**DFS** Deutsche Flugsicherung GmbH

## Flugverfahrensvorschläge der FLK für BBI

# **Folgende Vorschläge sind am 13.12.2010 mit der Bitte um Prüfung bei der DFS eingegangen und in der FLK-Sitzung am 17.01.2011 betrachtet worden.**

# **Folgende Vorschläge sind bei der DFS am 17.01.2011 mit der Bitte um Prüfung bis zum 14.02.2011 eingegangen:**

**Varianten 0°, 7,5°, 15° für Betriebsrichtung (BR) 25 und Betriebsrichtung (BR) 07**

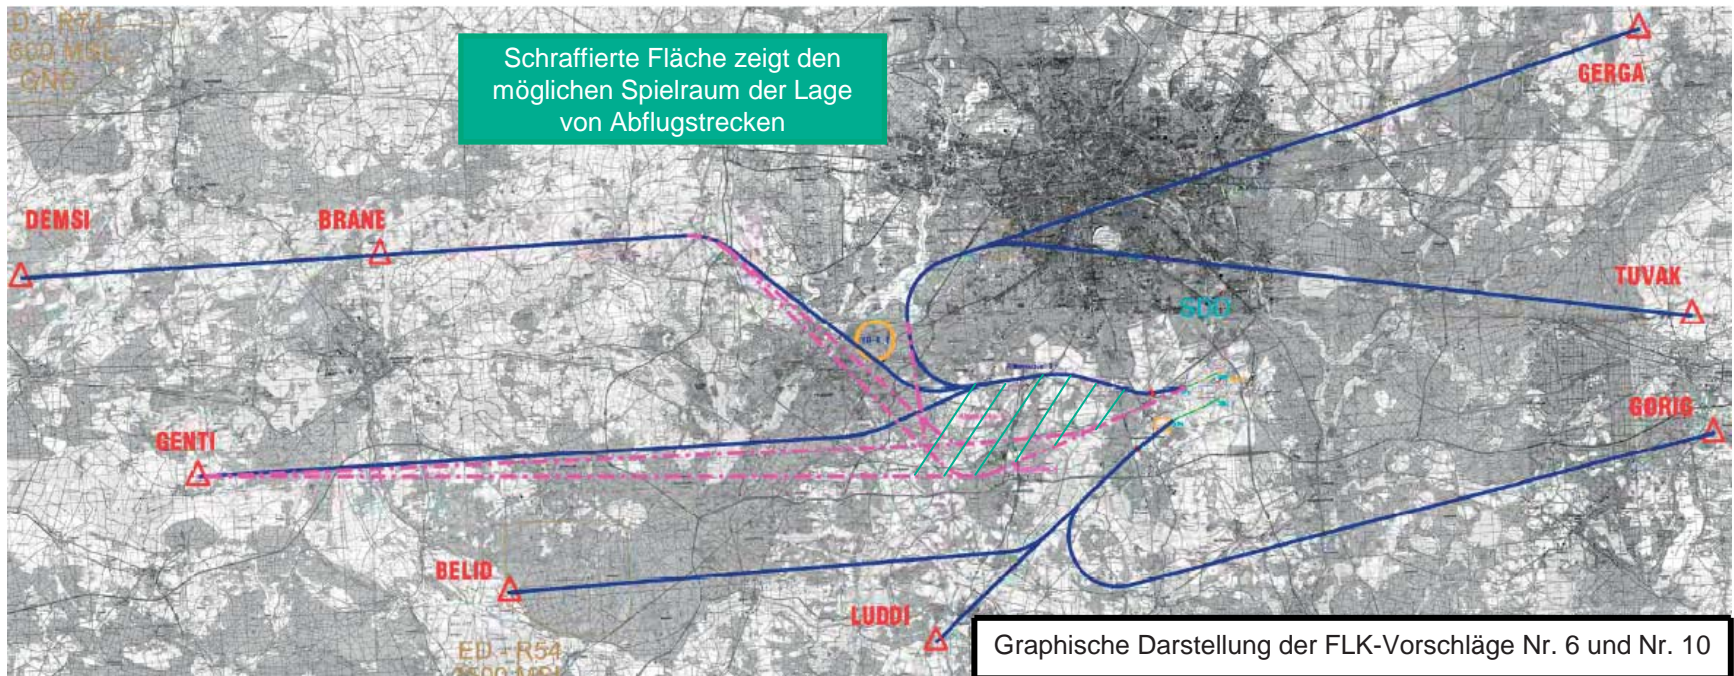
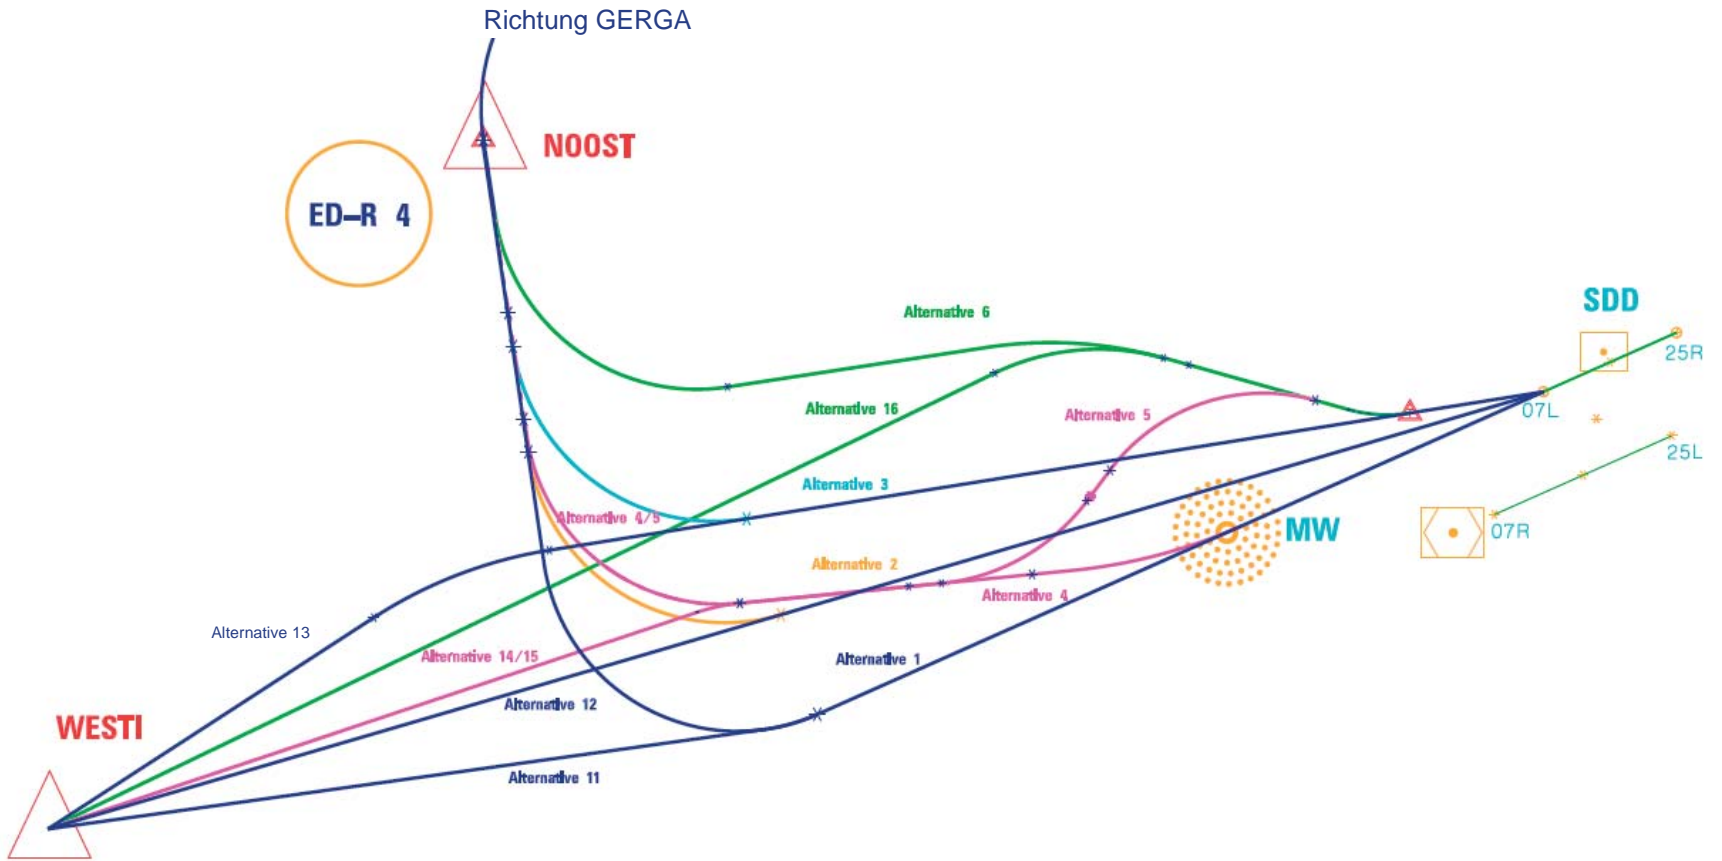
Auf Basis der DFS-Präsentation am 17.01.2011 (siehe Karte Seite 18) wurde die DFS in der FLK-Sitzung am 17.01.2011 gebeten, folgendes zu untersuchen:

Eine NIROS-Berechnung für die Pisten 25L/R und 07L/R, bei denen die Abflugstrecke

- a) Geradeaus
  - b) Geradeaus plus 7,5° und
  - c) Geradeaus plus 15°
- divergieren, durchzuführen.

Als Planungsgrundlage werden exemplarische Abflugstrecken gebildet, die pro Piste an einem Punkt enden.

12.4 Optimierung Ostabflug Südbahn (mehr als 15°)

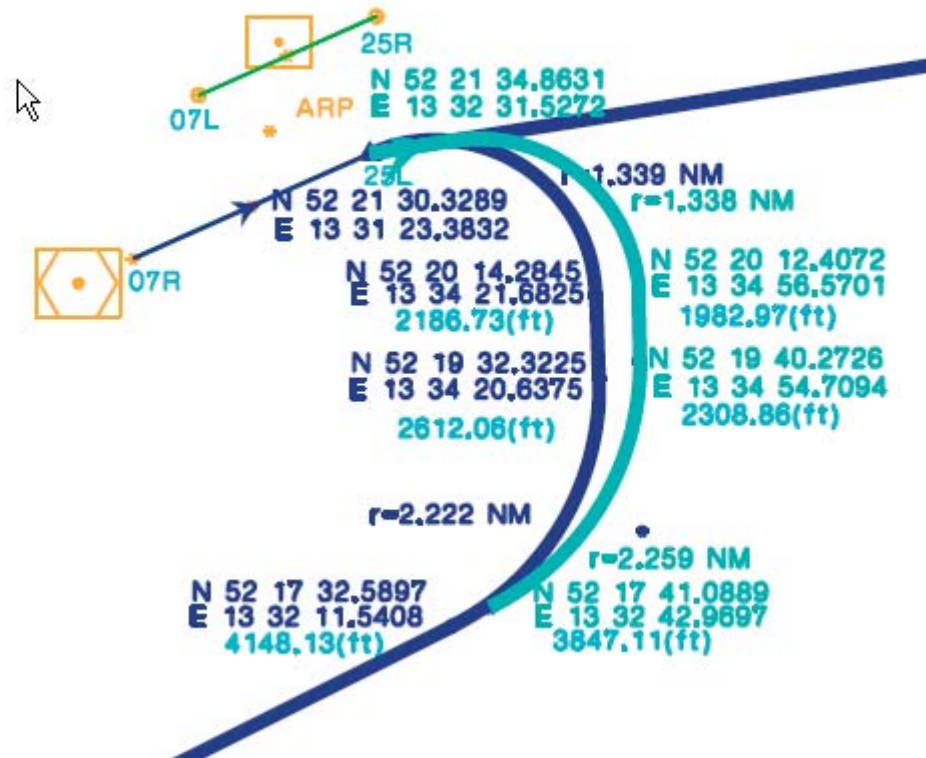
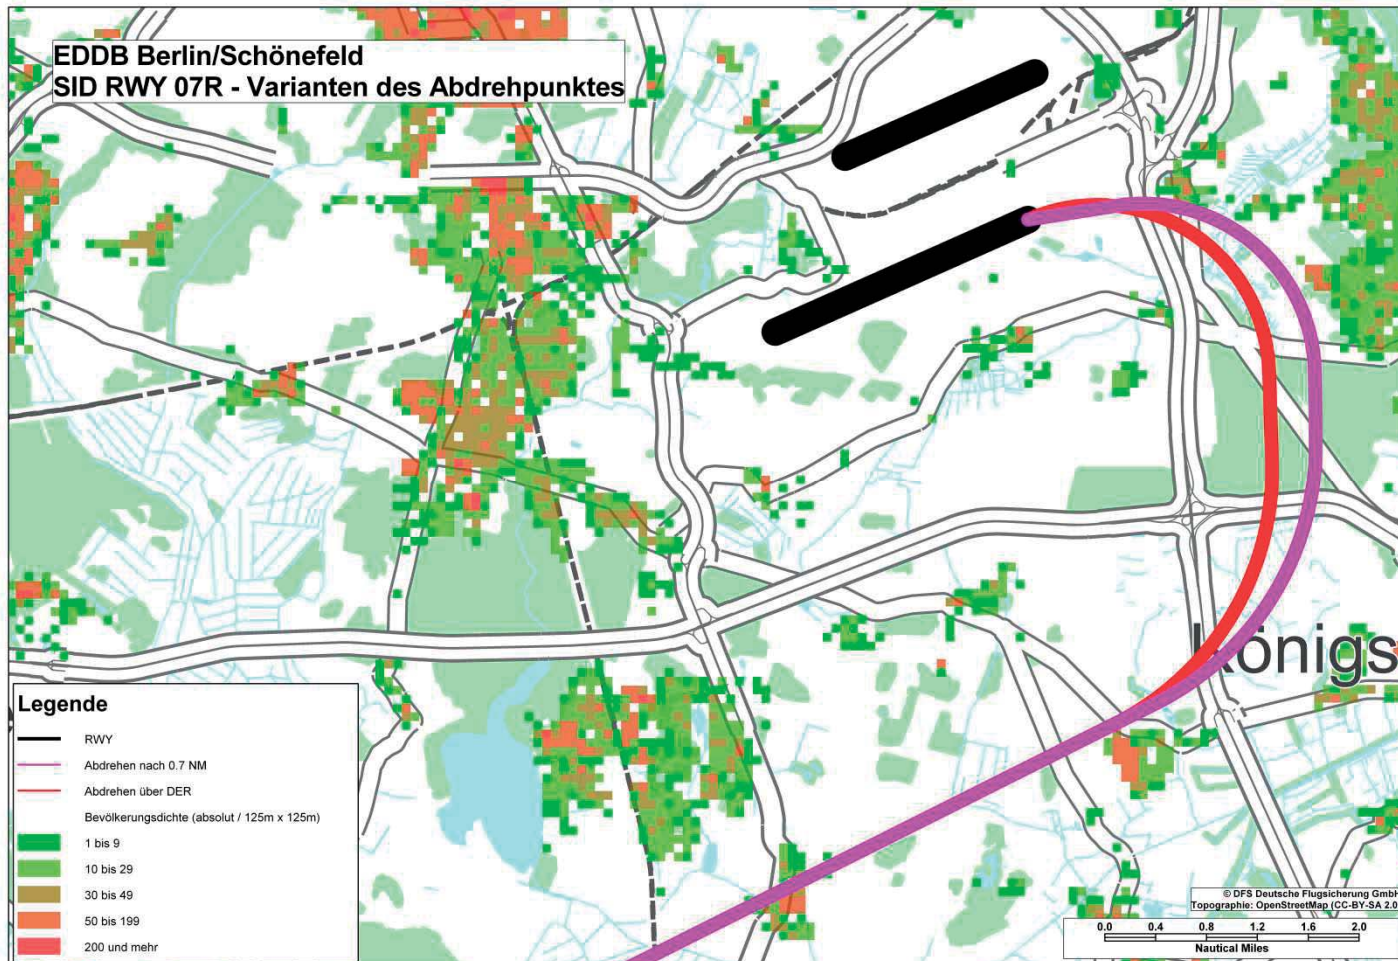
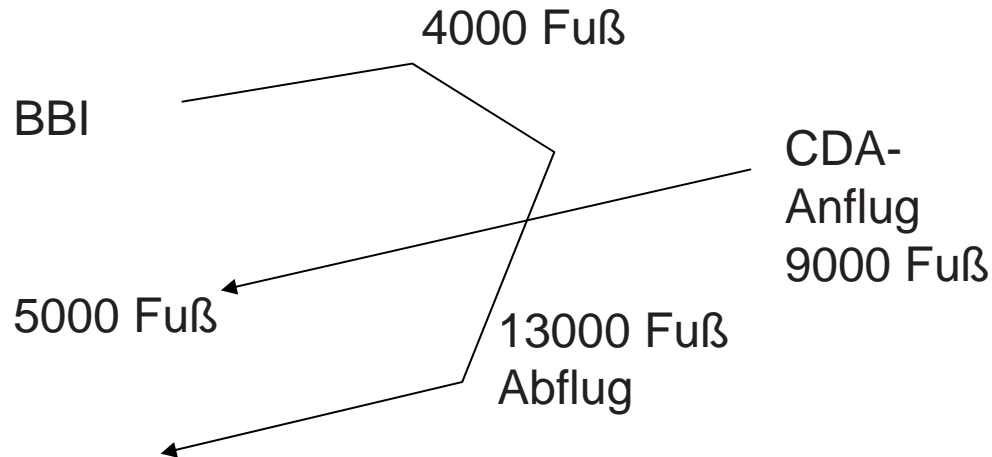
Graphische Darstellung des FLK-Vorschlages

Der steigende Abflug wird durch den kreuzenden Anflug behindert. Dies kann zu Einschränkungen bei dem CDA-Verfahren führen und dem nationalen Verkehrslärmschutzpaket der Bundesregierung entgegenlaufen, in dem CDA-Verfahren vorgesehen sind. Dies war der Grund der im September 2010 vorgestellten Streckenführungen.
